**REFUS DE PERMIS DE CONSTRUIRE
DELIVRE PAR LE MAIRE AU NOM DE LA COMMUNE**

Référence dossier
N° PC 62893 22 00028
Surface de plancher : 814,08 m²
Travaux : Nouvelle construction

Vu l'objet de la demande :
pour la construction de 2 bandes de 4 maisons individuelles
sur un terrain situé 1 Chemin des Oies à WIMEREUX

numéro : pc8932200028

PLAN APRES TRAVAUX

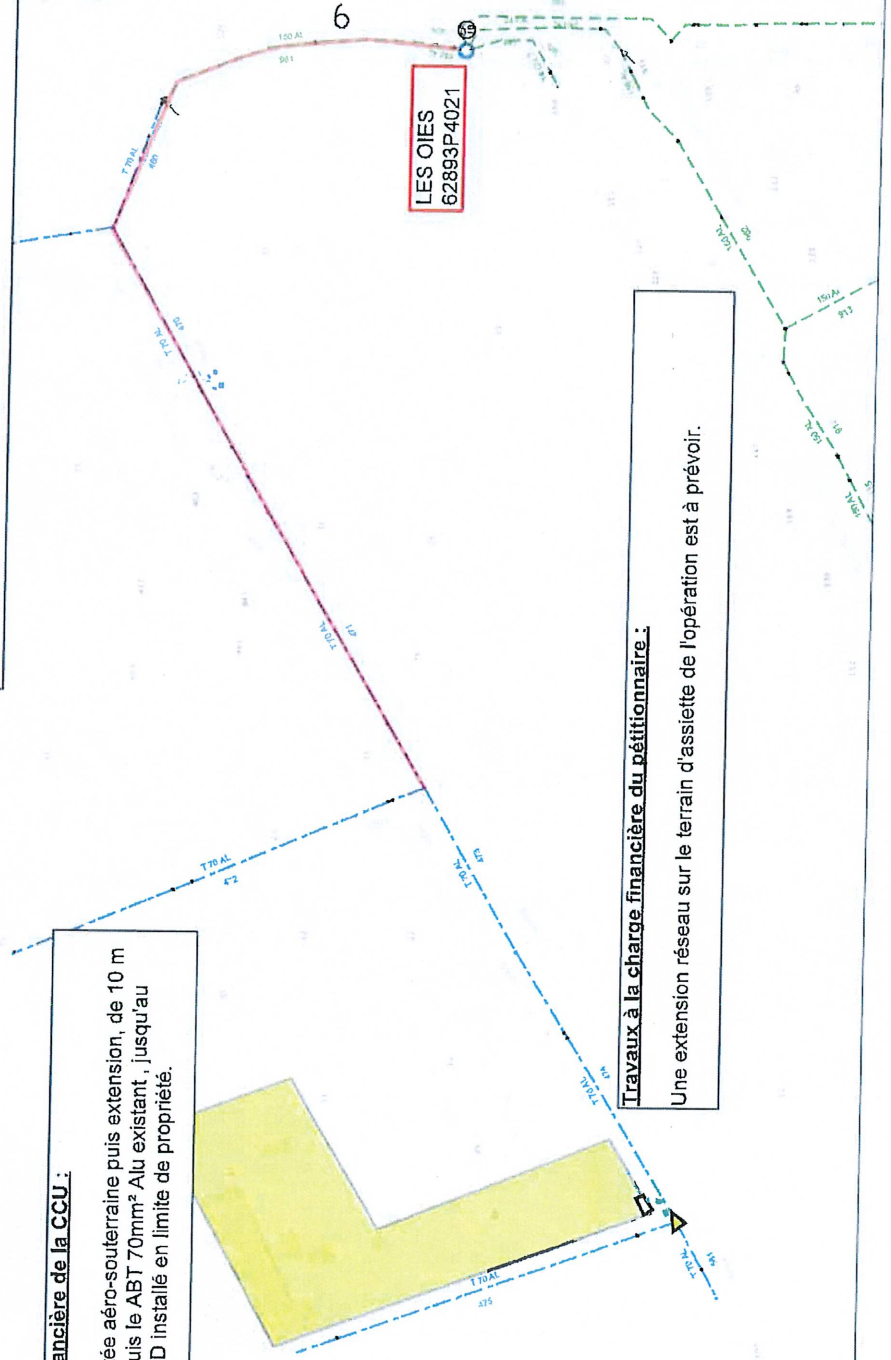
Travaux à la charge financière d'ENEDIS :

Réalisation de manœuvre d'exploitation (renforcement de 262m de réseau)
 Mise en place de fusible en ligne.

Travaux à la charge financière de la CCU :

Réalisation d'une remontée aéro-souterraine puis extension, de 10 m de SBT 240mm² Alu depuis le ABT 70mm² Alu existant, jusqu'au coffret de coupure type 2D installé en limite de propriété.

Travaux à la charge financière du pétitionnaire :

Une extension réseau sur le terrain d'assiette de l'opération est à prévoir.

Canope
WIMEREUX
Réseau ASSNT

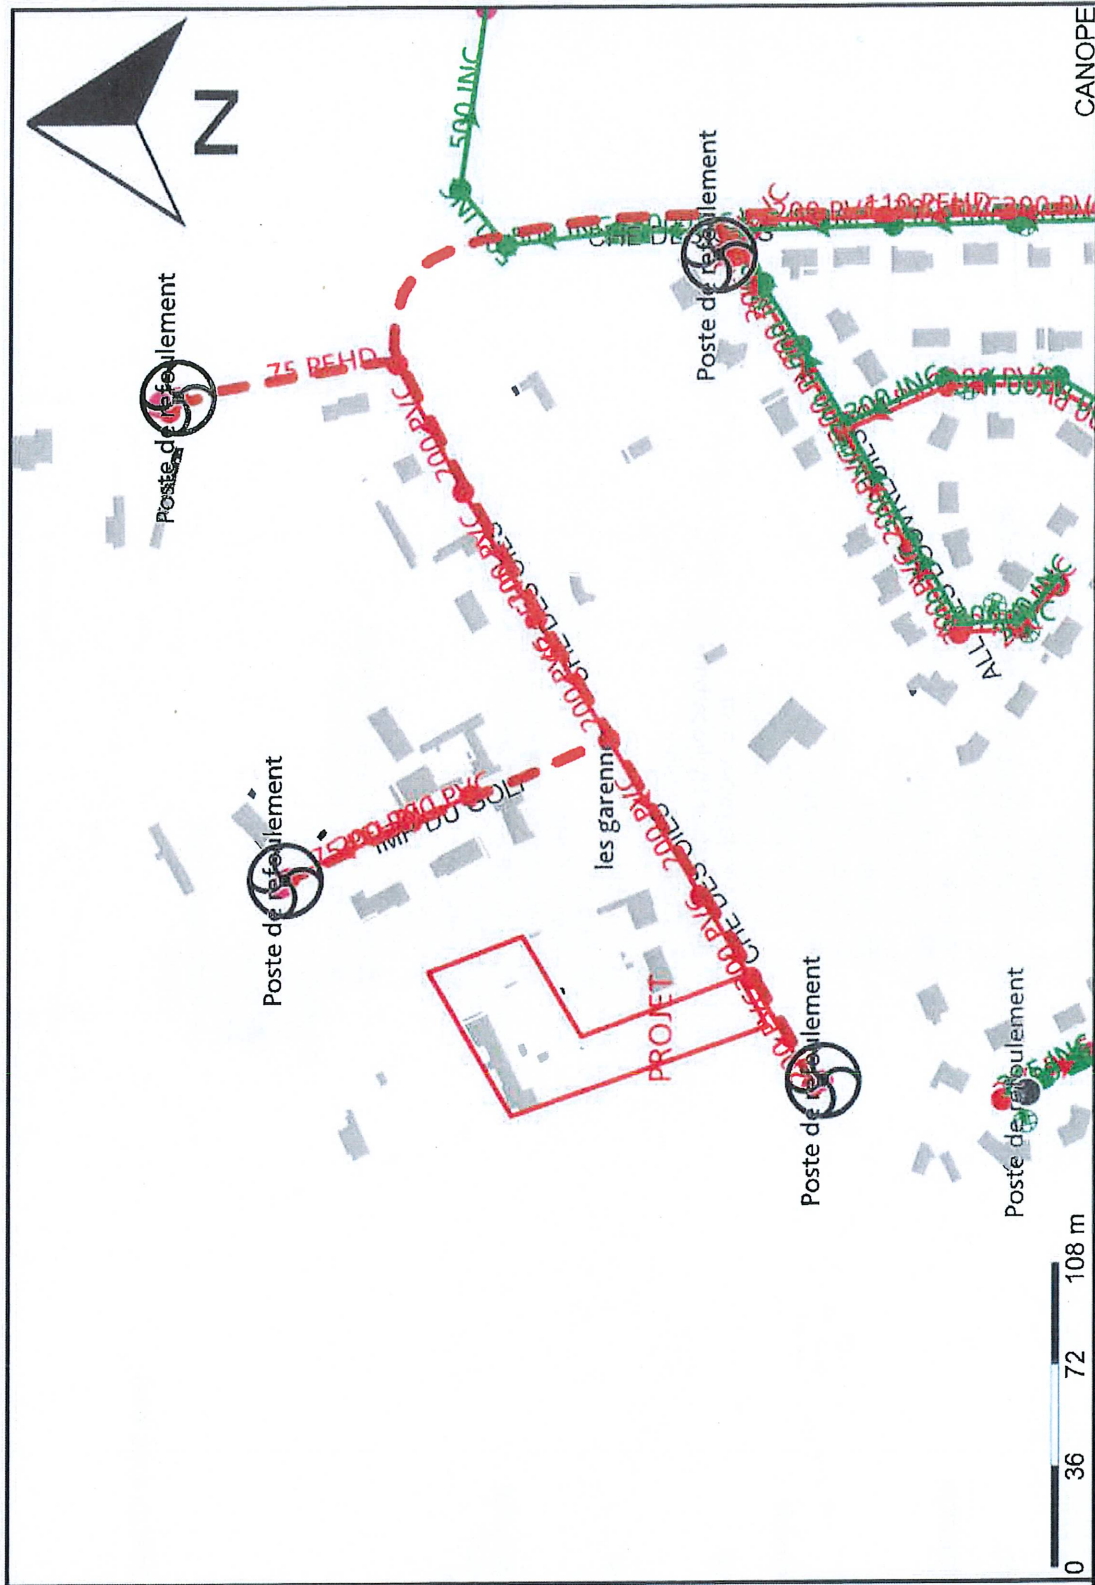
- L'aménageur demandera le tamponnage des raccordements existants avant la phase démolition.
- Le réseau public d'Eau Potable $\varnothing$ 110 mm présent dans la rue couvre la parcelle et répond aux besoins domestiques en eau du projet. La pression statique est de l'ordre de 4,4 bars. Chaque habitation sera alimentée en eau par un branchement individuel muni d'un comptage en regard en limite du domaine public.

- Il existe une prise accessoire $\varnothing$ 100 mm à moins de 200 m de la parcelle. Cependant, seuls les pompiers sont habilités à valider la protection du projet contre l'incendie en fonction de l'état de couverture existant.

- Le réseau public d'assainissement de type séparatif Eaux Usées $\varnothing$ 200 mm présent dans la rue couvre la parcelle et répond aux besoins du projet.

- Conformément à l'arrêté en vigueur, les Eaux Pluviales seront infiltrées à la parcelle, sauf en cas d'incapacité technique à démontrer par le demandeur auprès des services compétents de la collectivité.
